工程指示 / 要求簡箋(E.I.)

工程指示編號：EI / 1920 / 20

工程名稱：亞皆老街中電

工程項目：佛沙窗 - 扇撐用不銹鋼加力巴 (退回)(重做)

美特鋁質 有限公司 MIDI Aluminium Fabricator Ltd.				類別	配件	物料料號	14".16" 扇撐加力巴 (扇上用) (美國撐)	
				制圖	Jsaon	2020.06.02	圖號	J852-PW-02
修改	A	B	C	復核			數量	244+6=250 (支)
日期	2020.06.04	2020.06.17	2020.07.23	批准			單件重量(KG)	0.061

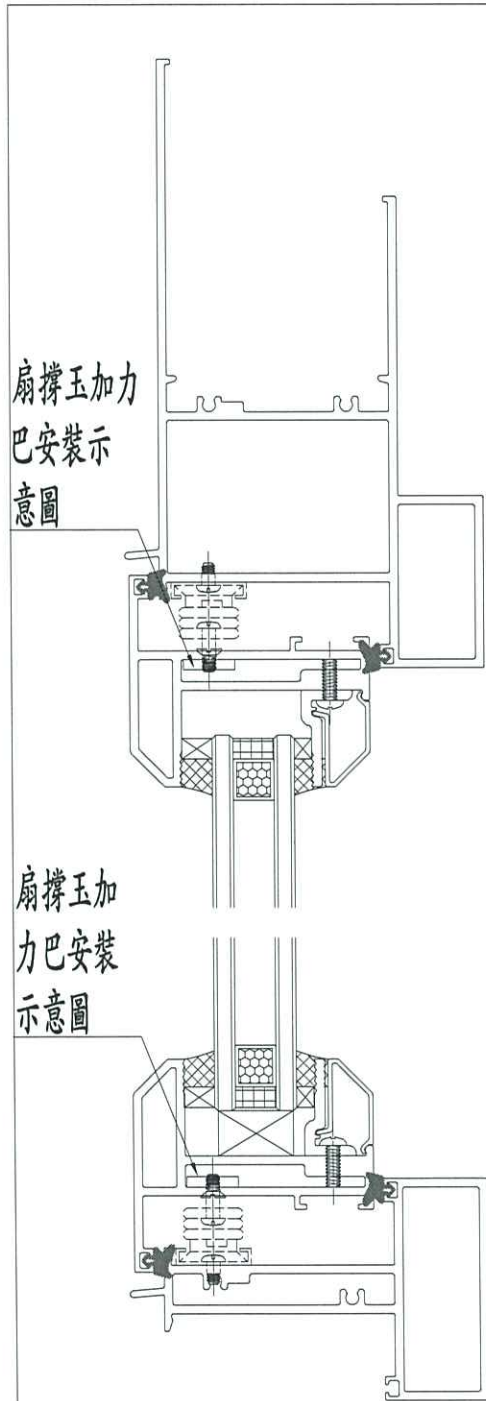
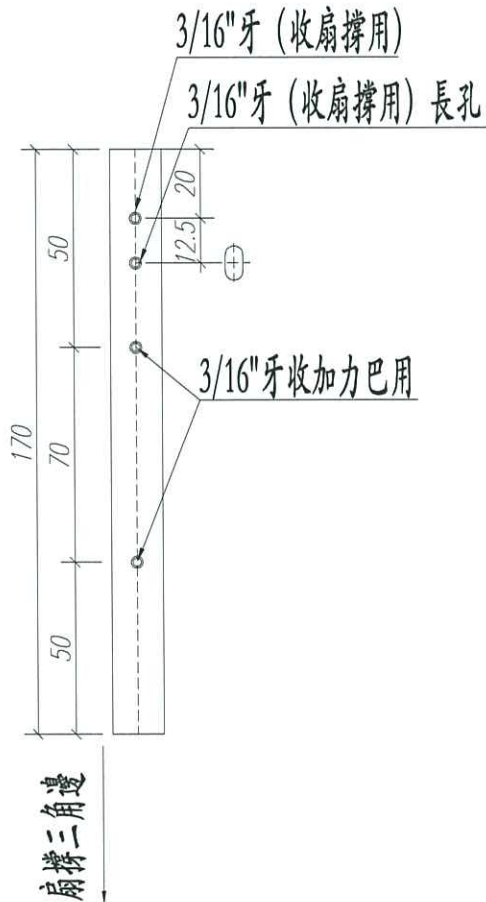
因應廠反映不秀鋼巴的螺絲孔會打滑，影響成品質量，不可接受，退回供應商。

請按新加工圖重新加工，留意孔數量和長度。

因應貨期緊迫，部分已降級採用，已減去數量。

請供應商重做，謝謝
